132 kV kraftledning Dalsbotnfjellet vindkraftverk - Frøyset transformatorstasjon

Saksframlegg

Utval	Saknr.	Møtedato
Fylkesutvalet	201/17	24.08.2017

132 kV kraftledning Dalsbotnfjellet vindkraftverk - Frøyset transformatorstasjon

Figur 1 Registrerte turstiar i Myrdalen

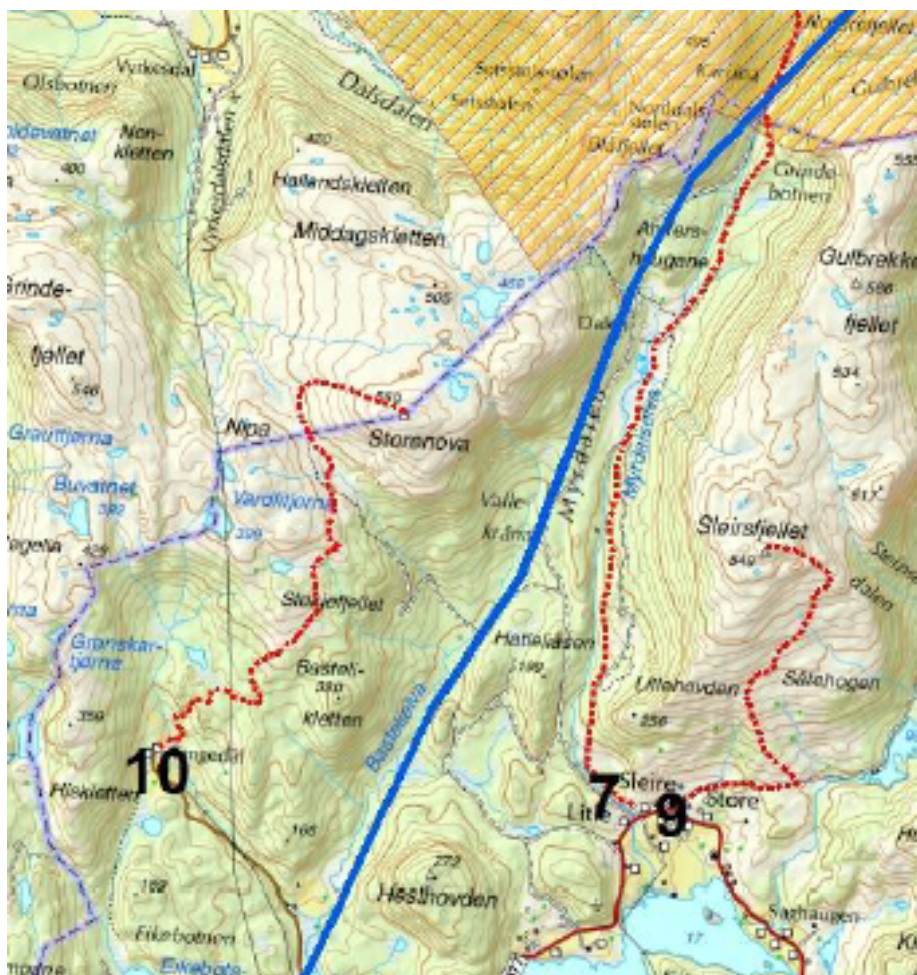
Det er kartlagt tre turstiar i Myrdalen, der to går til kvart sitt høgdedrag med utsikt (9 og 10), og éin er turstien langs dalen til Kjellby (7). Verdien av desse stiane er vurdert til liten.

Linja er vurdert å ha meir perifer verknad for utsiktspunkta, men er venta å prege landskapsinntrykket frå turstien mellom Sleire og Kjellby. Attraktiviteten og kvaliteten på opplevingane langs turstien er venta å bli redusert.
